Mission régionale d'autorité environnementale

**Avis délibéré sur le projet de construction et d'exploitation d'un
entrepôt logistique dans le Parc d'activités Champelle
à Sainte-Marie-aux-Chênes (57)
porté par WEERTS LOGISTIC PARC XXIX**

N° réception portail : 0006599/AP

Illustration n°2 : plan de masse du projet

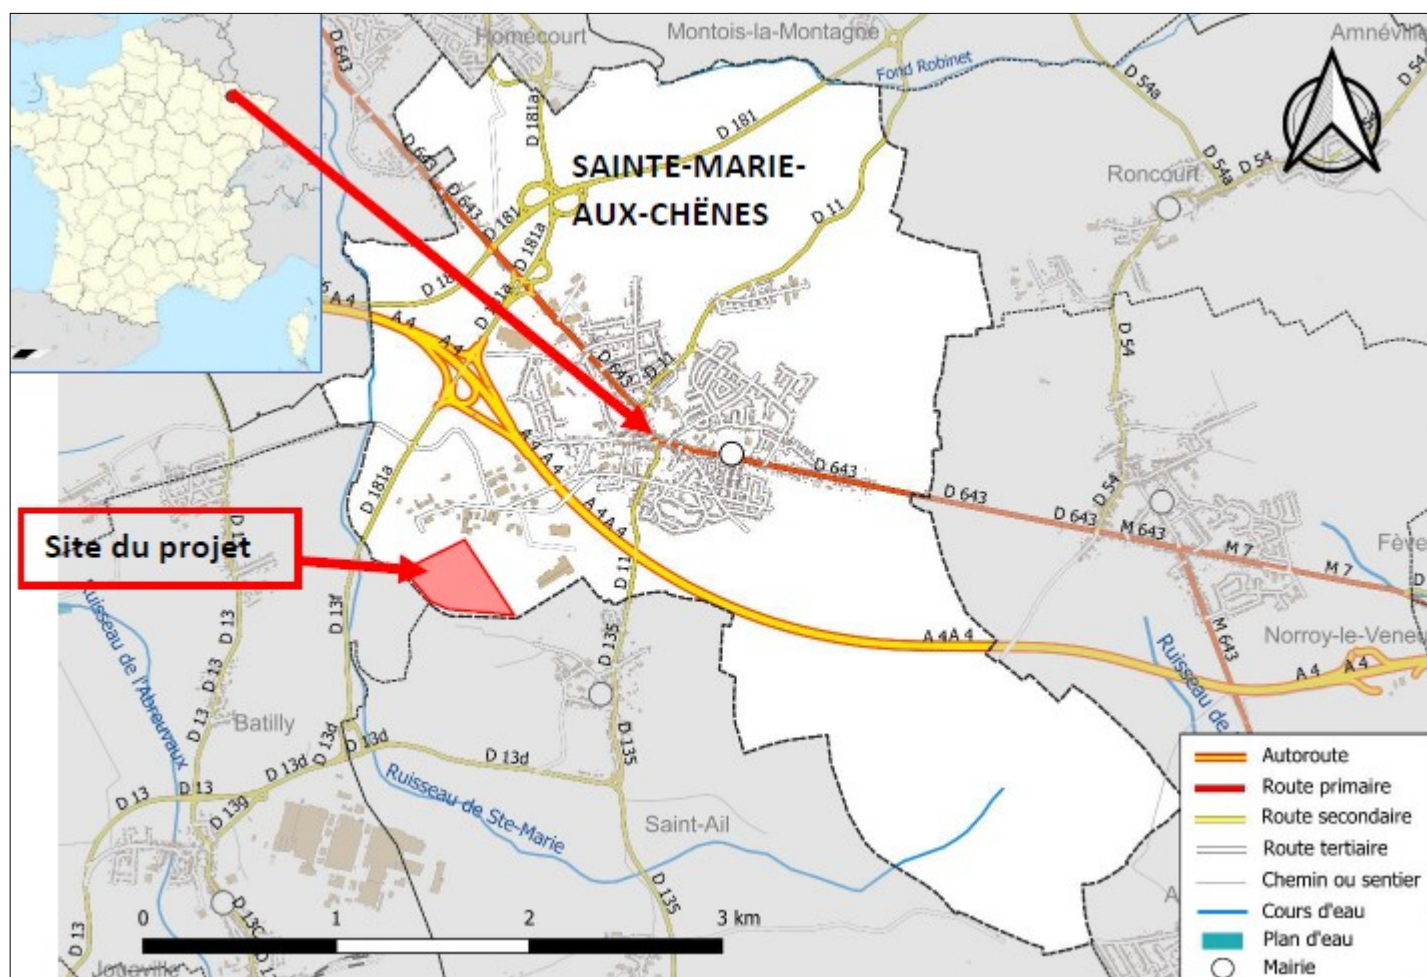
Selon l'Ae, le nombre de places de stationnement prévues (235 places pour les voitures) paraît disproportionné au regard des 180 personnes employées présentes simultanément au maximum sur le site. Plus généralement, une optimisation des surfaces consommées par les voiries et le stationnement mériterait d'être étudiée.

L'Ae recommande au pétitionnaire de réduire le nombre de places de stationnement prévues pour les voitures ou de le justifier, de développer et de valoriser les modes doux pour l'accès au site par les employés.

Des solutions permettant d'économiser les sols et de réduire leur imperméabilisation pourraient être envisagées, par exemple la mutualisation des parkings avec les autres entreprises de la ZAC, voire la conception d'un parking en silo.
